**Avis délibéré de la mission régionale
d'autorité environnementale
Hauts-de-France
sur le projet de ZAC au lieu-dit « Fosse au Bailly »
sur la commune de Chambly (60)
Étude d'impact de juin 2025**

n°MRAe 2025-8938

Maillage viaire proposé (Étude d'impact, p. 40)

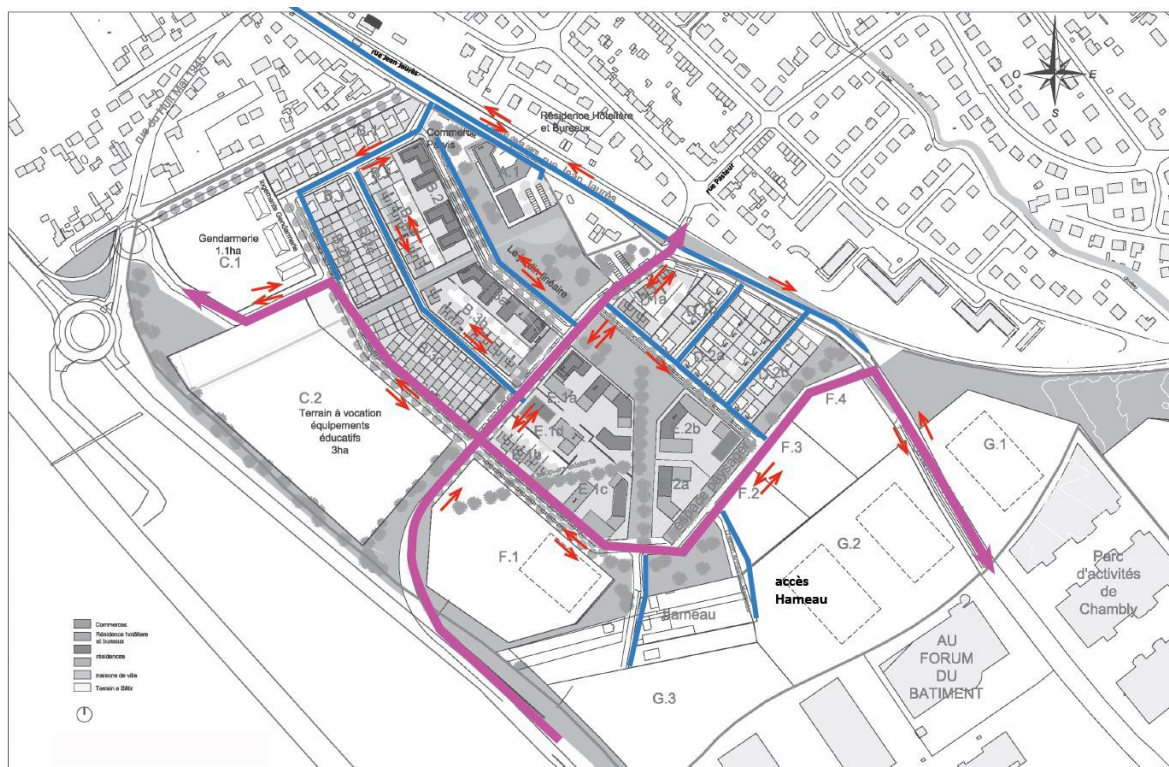
Le dossier ne justifie pas le nombre de places de stationnement créées ni leurs localisations respectives en lien avec l'offre de stationnement déjà existante (p.43 de l'étude d'impact). Il ne justifie pas non plus la création du giratoire de la rue du 8 mai 45 en accès au projet, de la bretelle d'accès direct et de la voie d'évitement du giratoire par des modélisations avec/sans. Le giratoire de la rue du 8 mai 45 en accès au projet est très proche du giratoire existant sur la D1001, ce qui, au-delà des questions d'impact pour les riverains, peut créer des problèmes de fonctionnement. Une hypothèse avec accès direct par le giratoire de la D1001 doit être étudiée.

Le maillage de circulations douces n'est pas détaillé (itinéraires cyclables et piétons) et présente des discontinuités vers la ZAC et la gare depuis les quartiers avoisinants.

De manière générale, le scénario d'aménagement routier et les raisons de son choix méritent d'être clarifiés, notamment en ce qui concerne les accès, les giratoires et les nouvelles voiries à réaliser.

- *décrire le modèle utilisé ;*
- *détailler les hypothèses prises dans le modèle (flux générés par les logements, activités et équipements, parts modales, etc.) ;*
- *exploiter les données de l'enquête recueillies le samedi pour estimer l'impact du développement commercial attendu ;*
- *justifier les partis retenus pour les accès (giratoire de la rue du 8 mai 45 en accès au projet, bretelle d'accès direct et voie d'évitement du giratoire) par des comparaisons avec des solutions alternatives ;*
- *justifier la programmation de stationnement (nombre et localisation) ;*
- *garantir la continuité des cheminements piétons et cyclables entre le projet, la gare et les quartiers voisins ;*
- *préciser la desserte en transports en commun, notamment pour le lycée et les commerces.*
